Arhitect Șef
Ș. Urbanism
25.09.2025

Subsemnatul [REDACTED], locatar al blocului strada Aleea Arcului, nr 6, bl G13, în calitate de cetățean direct afectat de proiectul de construcție derulat/ în derulare de Primăria Botosani, vă adresez prezenta cerere prin care solicit anularea/reevaluarea acestui proiect.

Realizarea de spații de birouri și comerciale P+1E+M, strada Octav Bancila, nr.10, mun. Botosani, jud. Botosani, beneficiar SC Salon Armonia srl:

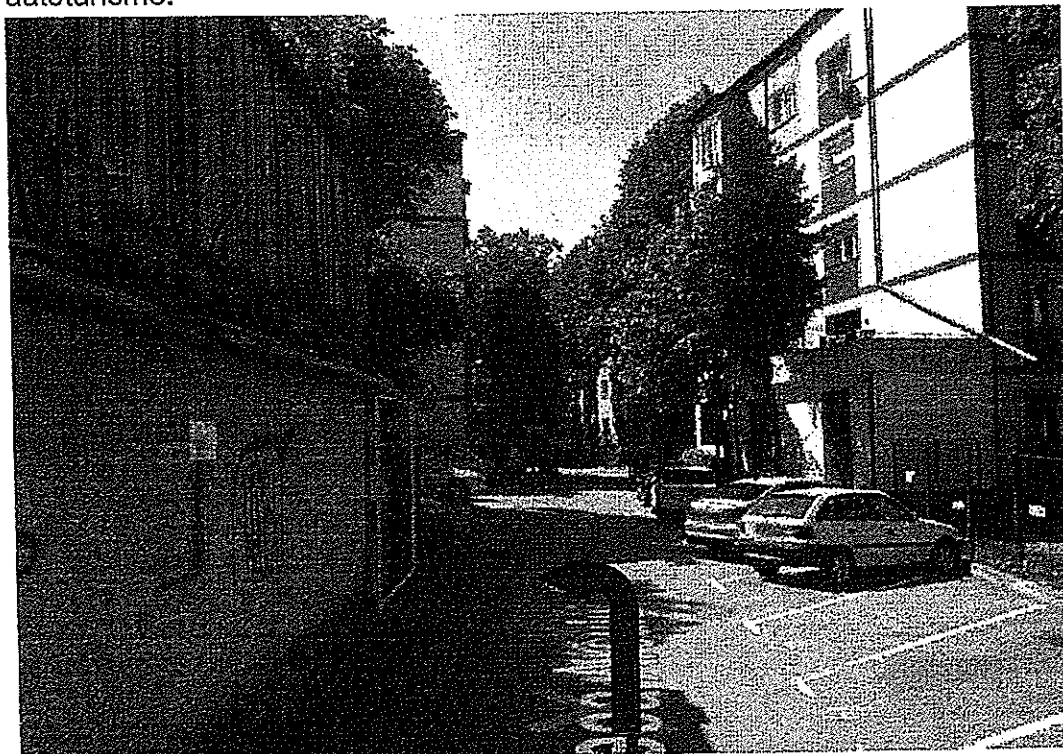
- S.c.propusa: 142.5mp
- S.c.desf.propusa: 427.5mp
- Regim de înălțime propus: P+1E+M
- Funcțiuni: - la parter: spații comerciale și garaj – 2 locuri
- La etaj 1 și mansardă: – birouri -administrativ
- Nivel de stabilitate la incendiu (gradul de rezistență la foc) – III (trei)
- Riscul de incendiu a construcției- **NU se specifică în documentație**
- Locuri de parcare propuse: 6 locuri
 - 2 locuri comerț – în garaj
 - 2 locuri birouri – pe sistem tip Klaus în exterior
 - 2 locuri pentru persoane cu dizabilități care **NU sunt figurate pe plan**, dar sunt specificate în partea scrisă la capitolul Subzona Circulației.
- Distanțe față de construcțiile învecinate:
 - o Prin proiect se propune amplasarea construcției noi la doar 3.86m față de Blocul de locuințe colective P+4E care se află în partea de Sud.

- accesul in incinta se va face la unghi de 90° dintr-o strada cu sens unic cu o latime a benzii de circulatie de 3.35m si un trotuar la limita cu investitia de doar 0.7m intr-o alee de incinta de 3.5m. In toate normativele de parcare, stasuri de intersectii raza de acces trebuie sa fie minim de 5m. Trebuie sa precizam, asa cum se observa din imagine de mai jos, ca vizavi de acces sunt parcare pentru autoturisme.

- Cum se va realiza aceasta raza de acces cand constructia nou propusa, va fi amplasata pe limita proprietate la colt si cu aleea din incinta? Deci practic acest acces este imposibil de realizat ca sa fie functional. Pe hartie arata foarte bine!

- O alta intrebare care se ridica cum se va face iesirea din incinta cand nu poti sa te asiguri din cauza cladirii propuse. Trebuie sa iesi cu botul masinii in strada ca sa poti sa te asiguri si sigur vei face un accident.

Conform art.4 lit.c) parcareã autovehiculelor se poate face la minimum 5 m de ferestrele camerelor de locuit. Acest sistem Klaus a fost amplasat la 3.4m fata de coltul blocului si aproximativ 4.5m fata de fereastra dormitorului. Ca sa nu mai atragem atentia de momentul cand se asteapta pentru garare in sistem Klaus, masina practic va sta sub fereastra, la 1.5m cu motorul pornit.

Conform planse PUZ, constructia nou propusa va avea nivelul de stabilitate la incendiu – III(trei), iar blocul are II(doi). Conform art.2.2.1.2-tabel4, distanta de siguranta intre nivelul II si III trebuie sa fie de minim 8m. Ori in cazul de fata este de doar 3.86m fata de colt. Conform normativ de la fereastra blocului cea mai apropiata cladirii noi propuse, pe o raza de 8m va trebui sa existe pereti REI180, acoperis REI 60 si nu ar trebui sa existe goluri de ferestre. Dar in imaginile

prezentate pe planse exista si ferestre si goluri iar in documentatia tehnica nu apare nicio precizare de masuri compensatorii. Ne punem intrebarea cum vor realiza acoperisul tip sarpana REI60, ca sa nu ne dea foc la propriu?

Conform art.3.2.11.1, alin (4) "Distanța dintre parcajele exterioare amenajate la nivelul terenului (care nu sunt construcții) și fațada oricărei clădiri supraterane trebuie să fie de minimum 6 m". Sistemul Klaus este amplasat la 3.4m fata de blocul de locuinte si lipit de constructia propusa.
